中瀬中学校 第3号 校舎改築ニュース

～校舎改築基本設計の中間まとめを行いました～

中瀬中学校校舎改築ニュース第3号

令和3年3月発行

(B案の配置イメージ)

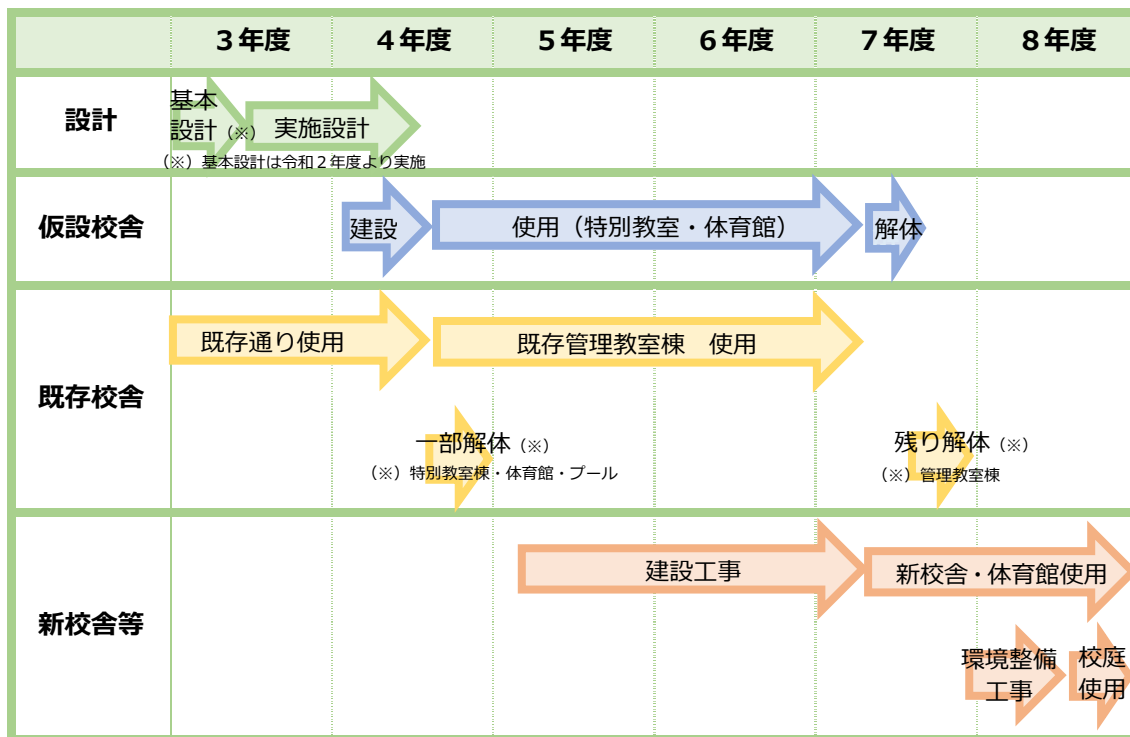
< B案について >

- ・普通教室が東向きで午前中に採光が得られ、またラーニングセンターを1階中央の職員室近くに配置でき、学校の中心として活用できると考える。
- ・校庭の面積・形状がよく、また高射砲台跡地と一体利用でき、運動会の保護者観覧など既存同様の使用ができるのは良いと考える。
- ・擁壁を撤去し西側道路からの車両動線を確保でき良いと考える。一方で、水害ハザードマップで浸水区域のため対応が必要と考える。
- ・一部仮設校舎・仮設体育館となるため、工事期間中の生徒・学校運営に懸念がある。一方で、既存の教室管理棟を利用でき、一部ではあるが校庭を利用できるのは生徒活動・学校運営の影響を緩和できると考える。

< D案について >

- ・普通教室が校庭に面するが西向きで採光面に懸念があり、またラーニングセンターの配置が活用面でB案よりも課題があると考えます。
- ・校庭が一部不整形になり、面積も既存よりやや狭くなるのでB案よりも使いやすさに懸念がある。
- ・高射砲台跡地の活用について活かしきれていない印象で、また校舎裏側となり学校の管理も行き届きにくい懸念がある。
- ・校舎配置が既存の状況と変わり近隣への影響に懸念がある。
- ・仮設校舎・仮設体育館が不要であることは、工事期間中の生徒活動・学校運営の影響を緩和できて良いと考える。
- ・工事期間やコストの面では良いと考える。

懇談会との意見交換や改築基本方針を踏まえ、

- ① 普通教室の採光面での安心を得られ、ラーニングセンターを学校の中心にできること
- ② 校庭を広く整形に取れ、高射砲台跡地を一体的に活用できること
- ③ 周辺住環境の変化が少ないこと、等

から **B案** (校舎を西側、校庭を東側に配置) を目指す配置とします。

一方で、工期・コストに対する意見もあり、区としても大事な課題であると考えことからそのことも十分に踏まえながら、今後検討を進めていくこととします。
